ZP.271.6.2025

WYJAŚNIENIA NR 6 SPECYFIKACJI WARUNKÓW ZAMÓWIENIA

Dotyczy postępowania nr ZP.271.6.2025 o udzielenie zamówienia publicznego, prowadzonego w trybie podstawowym pn.: „**Modernizacja oświetlenia ulicznego na terenie miasta i gminy Trzebnica (polegająca na wymianie opraw na ledowe).**”

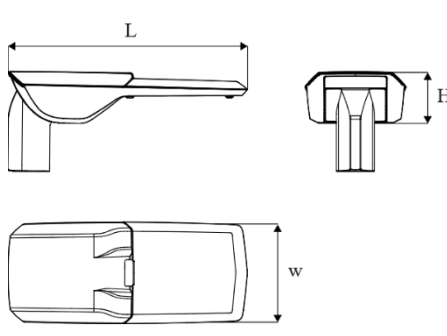
W dokumentacji przetargowej Zamawiający wskazał konkretny model oprawy – STR2 N3 firmy PERFAND – jako referencyjny, jednak nie określił żadnych kryteriów równoważności w odniesieniu do przedstawionej sylwetki. Zgodnie z przepisami ustawy Prawo zamówień publicznych, wskazanie produktu przykładowego bez jednoczesnego określenia warunków dopuszczenia rozwiązań równoważnych narusza zasadę uczciwej konkurencji i równego traktowania wykonawców. Mając na uwadze powyższe, a także charakter zamówienia i jego przedmiot, wnosimy o dopuszczenie zaproponowanej przez nas sylwetki oprawy jako rozwiązania równoważnego względem modelu STR2 N3, przy zachowaniu wszystkich parametrów funkcjonalnych i użytkowych wymaganych przez Zamawiającego.

Zamawiający wymaga stosowania oprav drogowych o sylwetce wskazanej w dokumentacji przetargowej. Wymagany kształt oprawy nawiązuje do pozostałych oprav zainstalowanych na terenie Gminy Trzebnica. Wskazana sylwetka oprawy jest tylko poglądową i nawiązuje do oprav o łagodniej linii korpusu, zbliżonym do płaskiego. Taki kształt oprawy jest bardzo popularny u wielu producentów oświetlenia.
